oggetto: Piano Urbanistico Attuativo tra la via Sarpi e via Belfiore
Ditta: A. O. rappresentata dall'architetto Venturato Antonio

VERBALE CONFERENZA DEI SERVIZI DECISORIA SIMULTANEA IN MODALITÀ SINCRONA

**Oggetto: Piano Urbanistico Attuativo tra la via Sarpi e via Belfiore.
Verbale conferenza dei servizi decisoria.**

ELABORATO: FOGNATURE SCALA: 1:200 DATA: MAGGIO 2023

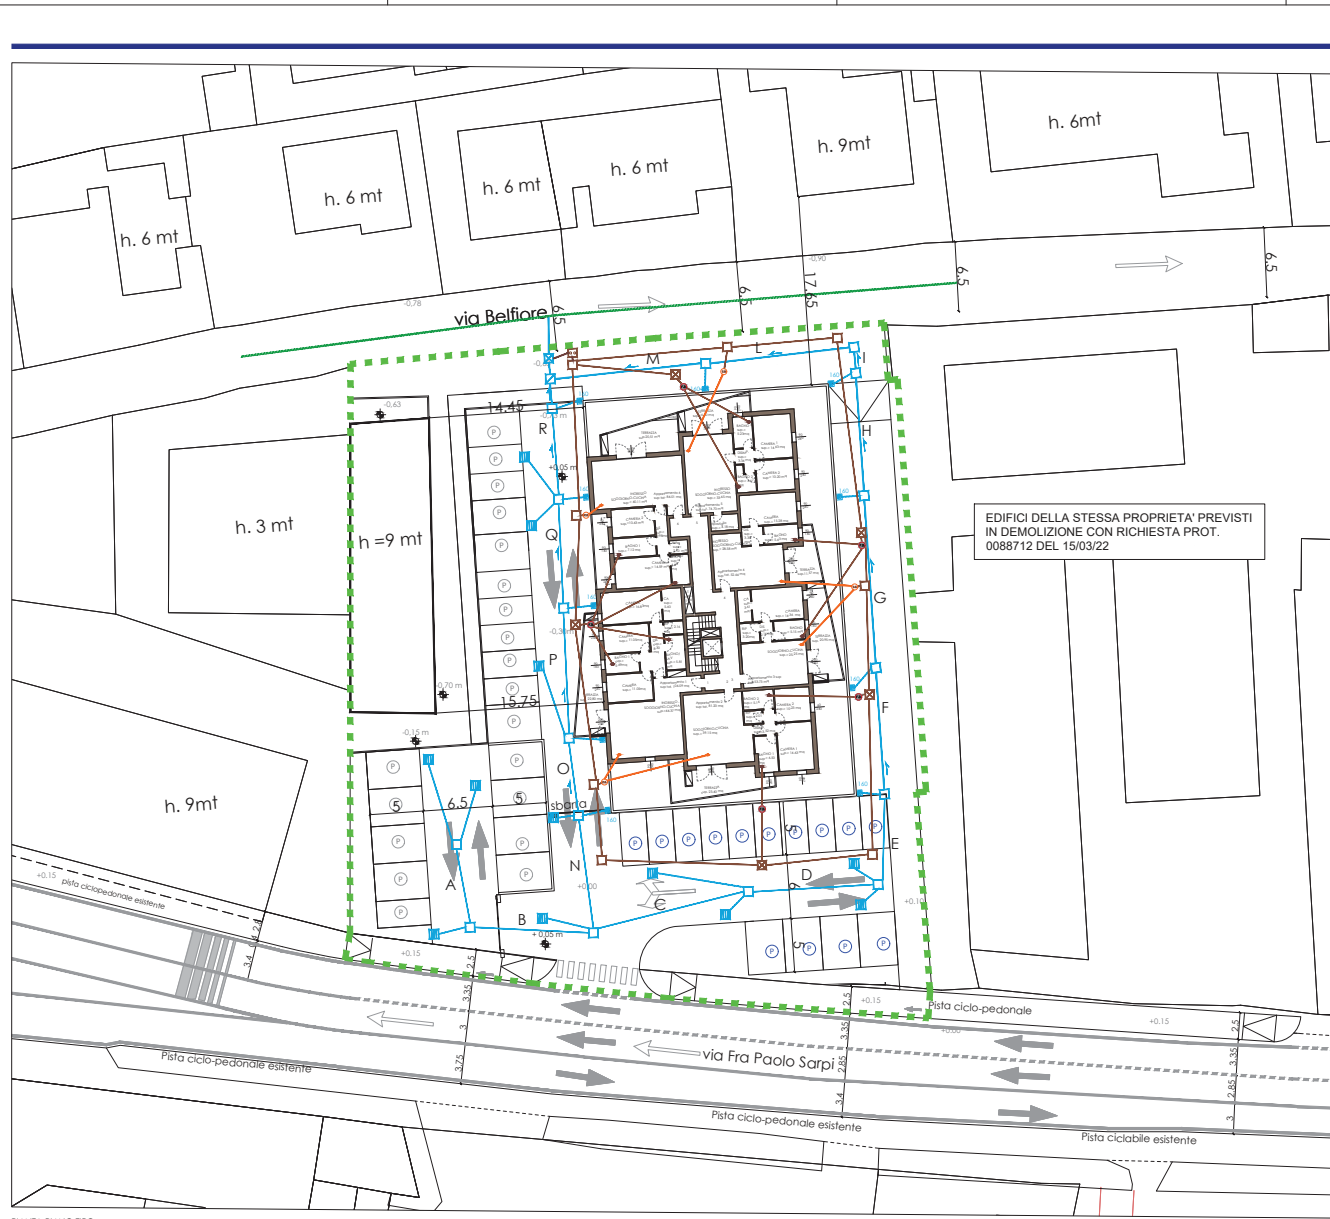
Valutati gli elaborati presentati, vista la relazione del progettista arch. VENTURATO , si esprime parere favorevole per la realizzazione della sola nuova rete fognaria NERA progettata, fatti salvi e impregiudicati diritti di terzi ivi comprese eventuali autorizzazioni di competenza di altri Enti o soggetti privati terzi coinvolti, con le seguenti prescrizioni:

- La posizione degli allacciamenti è indicativa ; la stessa sarà determinata in fase esecutiva previa ricerca operativa a cura e spese del richiedente. Dovranno essere utilizzati gli allacci esistenti alla rete pubblica, previo inserimento di un pozzetto di ispezione finale a confine tra proprietà privata e suolo pubblico (qualora mancasse) e verifica idraulica della funzionalità dell'allaccio. In assenza di allaccio predisposto dovrà essere fatta formale richiesta di allacciamento alla rete fognaria pubblica.

- **Tutti i cambiamenti di direzione dovranno essere realizzati con appositi pozzetti stagni con il fondo sagomato al fine di creare la continuità di scorrimento dei fluidi nelle tubazioni in ingresso ed in uscita.**

- **Le canalizzazioni private debbono essere opportunamente dimensionate con diametri di regola non inferiori a 150 mm e con pendenze non inferiori al 5 per mille**

- La rete nera privata non dovrà costituire un circolo chiuso; va interrotta per evitare rigurgiti .

- La rete delle acque meteoriche dovrà scaricare nella condotta stradale di via Belfiore, come evidenziato nella tav. "ARC 09, REVISIONE 03";
- La quota corrispondente al massimo riempimento considerato per le condotte d'invaso dovrà coincidere con la quota di sfioro sopra il setto di laminazione nell'omonimo manufatto;
